GAGNERAUD ENERGIES QUEDILLAC

MEMOIRE EN REPONSE AUX OBSERVATIONS

CONCERTATION PUBLIQUE DU 12 JUIN 2025 AU 13 JUILLET 2025

Déclaration de projet emportant mise en compatibilité du PLU
Commune de Quédillac (35)

Figure 1 : Plan topographique de l'état actuel du site

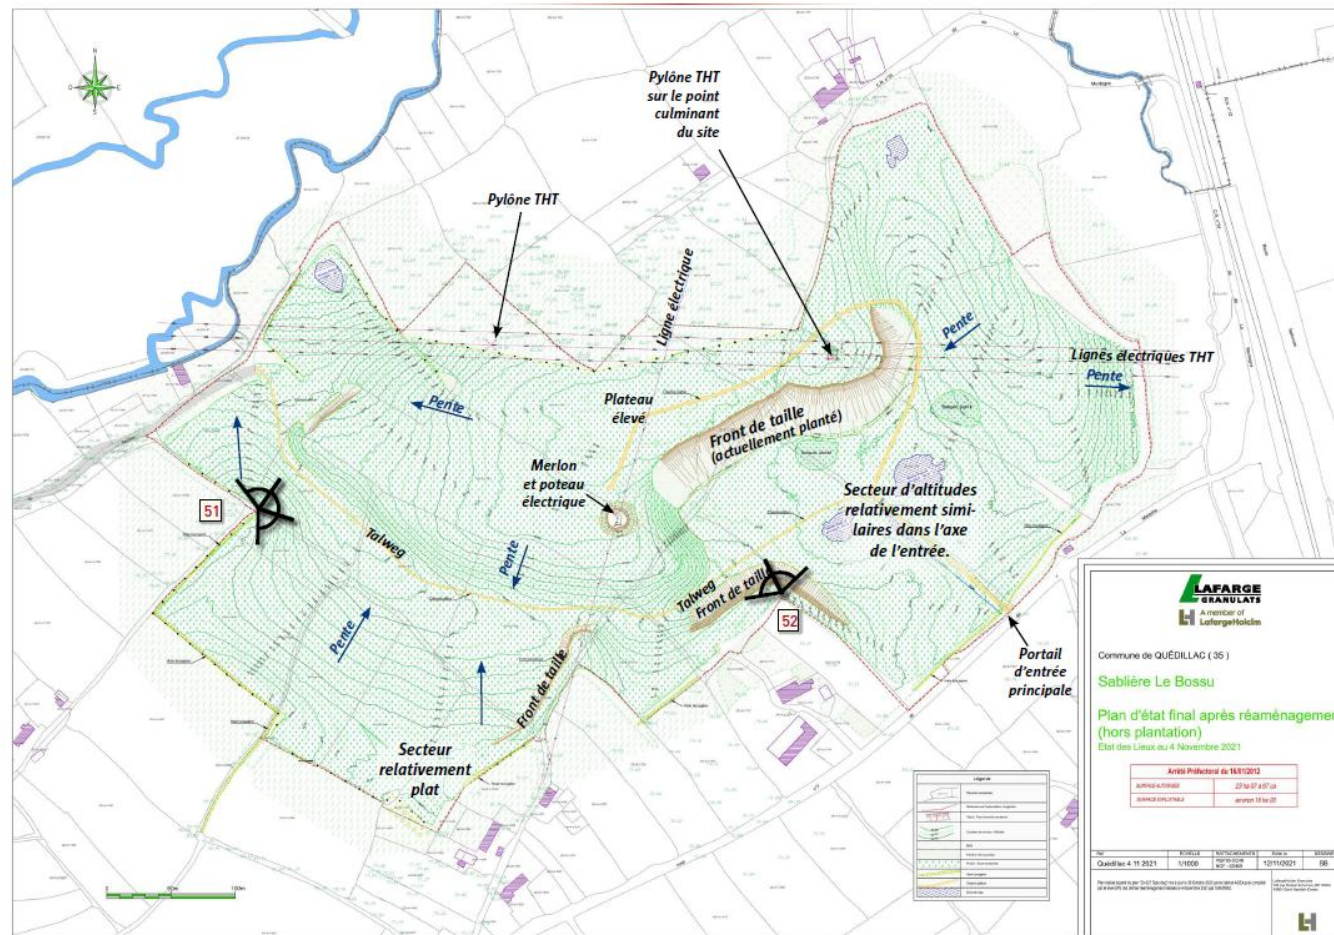
Impact visuel sur les communes de Quédillac, Saint-Jouan de l'Isle et la Chapelle Blanche.

Le site du projet est relativement peu visible depuis l'extérieur en raison de la topographie du terrain issue de l'ancienne exploitation en carrière (voir Figure 1). Le projet prévoit plusieurs mesures permettant de limiter les impacts visuels. Des plantations de haies arbustives sont programmées au nord-est de la Villée et au nord-ouest de la Maladrerie. Le renforcement des haies bocagères existantes complètera ce dispositif (voir Figure 2).

Figure 3 : Distance des postes techniques aux premières habitations

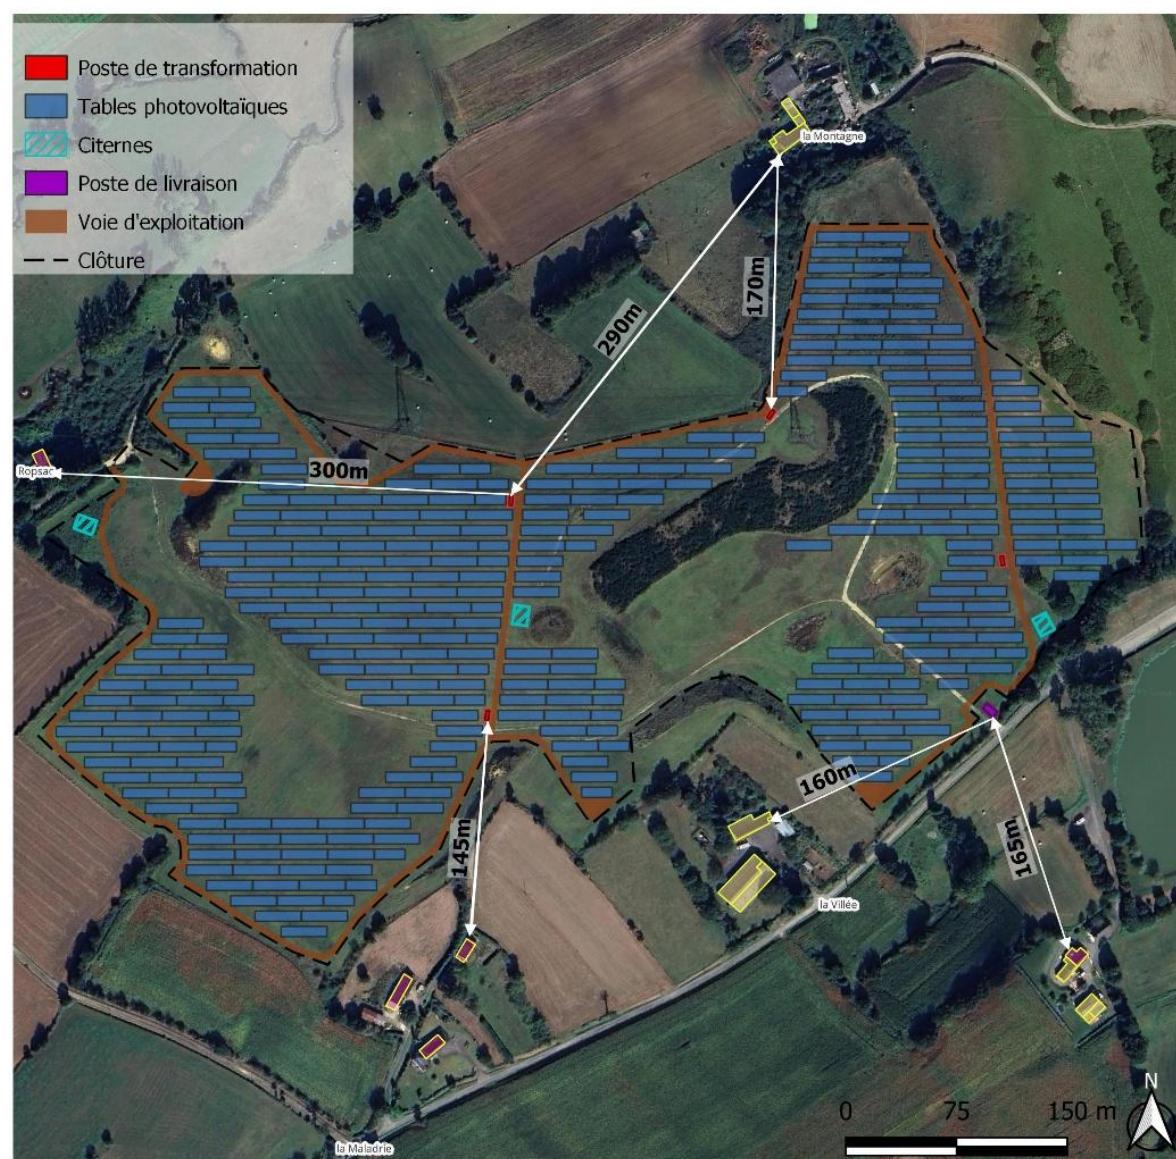
« Il aurait été souhaitable de reculer davantage le projet par rapport aux lieux de vie. Les postes de transformation ne sont éloignés que de 110 m des premières habitations. »

La notice de présentation de la déclaration de projet emportant mise en compatibilité du PLU mentionne une distance minimum de 110 mètres entre les postes de transformation et les premières habitations (page 110 de la notice de présentation). Néanmoins, le projet photovoltaïque actuellement prévu sur le site prévoit une distance plus importante. Le poste de transformation le plus proche se situe à 145 mètres de la première habitation.

Enfin, afin de caractériser plus précisément les niveaux de bruit émis par les installations du projet, des contrôles des niveaux de bruit en phase d'exploitation seront prévus.

Figure 4 : Schéma de principe d'une installation-type photovoltaïque¹

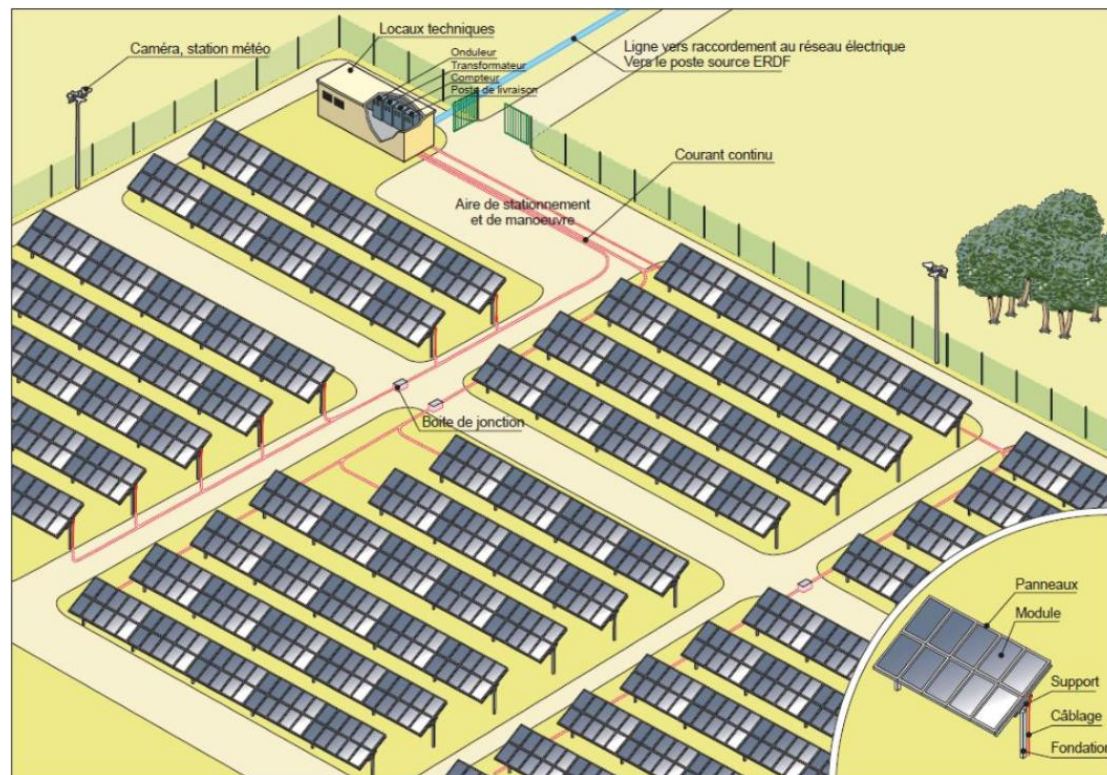
Doutes persistants malgré les études montrant un impact nul ou très faible sur la santé humaine et l'environnement (ondes, nuisances sonores).

L'ensemble est intégré dans la zone de l'installation entourée par une clôture de protection, comme le montre le schéma suivant issu de la page I-25 de l'étude d'impact.

Comme les champs électromagnétiques diminuent fortement à mesure que l'on s'éloigne de leur source, le risque est essentiellement avéré pour le personnel de maintenance. Ce risque va dépendre globalement de trois paramètres : la fréquence, la puissance et le temps d'exposition.

Figure 5 : Schéma de principe d'une opération d'Autoconsommation collective

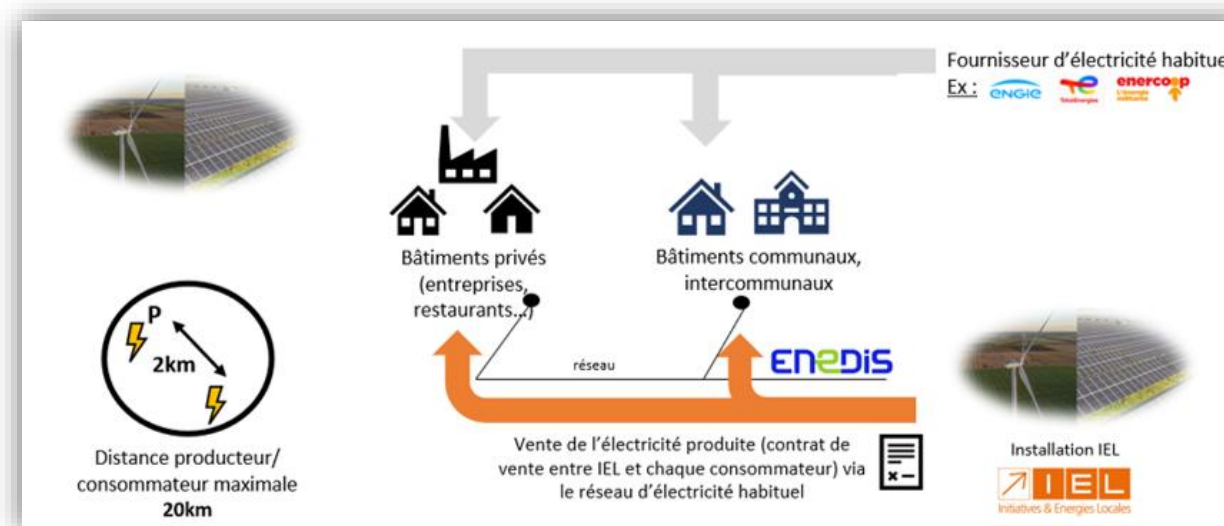
« L'électricité produite par la centrale ne pourrait-elle pas en partie être directement injectée pour diminuer la facture électrique de chaque foyer des habitants de la commune de Quédillac ? »

Dans le cadre du projet de Quédillac, afin de favoriser le partage des bénéfices de ce projet aux habitants, **Gagneraud Energies Quédillac propose la mise en place d'une opération d'ACC en dédiant une partie de la production de la centrale photovoltaïque à un projet d'autoconsommation collective.**
